Mission régionale d'autorité environnementale
Provence-Alpes-Côte d'Azur

**Avis de la Mission Régionale
d'Autorité environnementale
de Provence-Alpes-Côte d'Azur
sur la déclaration de projet emportant mise en
compatibilité du PLU de Moissac-Bellevue (83)**

n°saisine 2018-1875

n° MRAe 2018APACA21

Extrait du plan de zonage nord du PLU de Moissac-Bellevue approuvé en octobre 2017 (illustration 1)

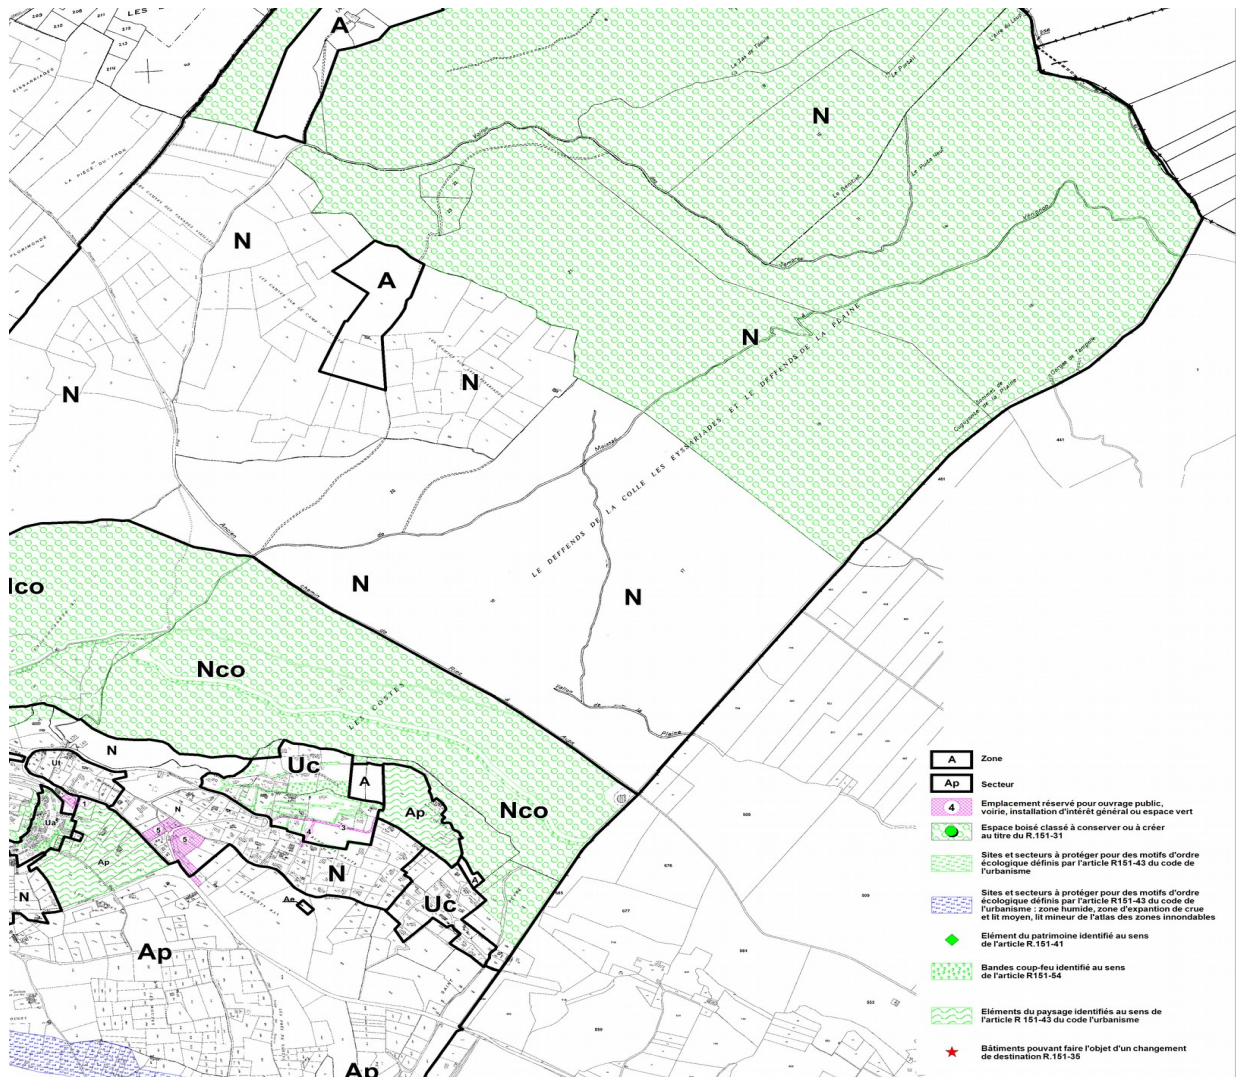
De plus, la zone 1AUpv se situe entre une zone Nco au sud (secteur d'intérêt écologique majeur, dont le rôle de corridor biologique permet le maintien des continuités écologiques) comprenant un classement en espaces boisés classés (EBC) et une zone N au nord, elle aussi classée en EBC (illustration 1). Sur la carte du projet de zonage de la zone 1AUpv présentée (illustration 2), le classement en EBC a disparu. Ce point doit être éclairci.

Telle que proposée la zone 1AUpv va fragmenter l'espace de biodiversité, altérer les possibilités d'échanges pour les espèces forestières et réduire les axes de déplacement identifiés dans le diagnostic des continuités écologiques de la commune. Pourtant, le dossier n'identifie pas les impacts du projet sur les fonctionnalités écologiques à l'échelle communale et ne démontre pas que le nouveau zonage n'aura pas d'effet sur les zones Nco/EBC situées de part et d'autre.

Recommandation 4 : Caractériser précisément les incidences du projet sur les fonctionnalités écologiques et présenter les mesures de préservation de ces fonctionnalités.
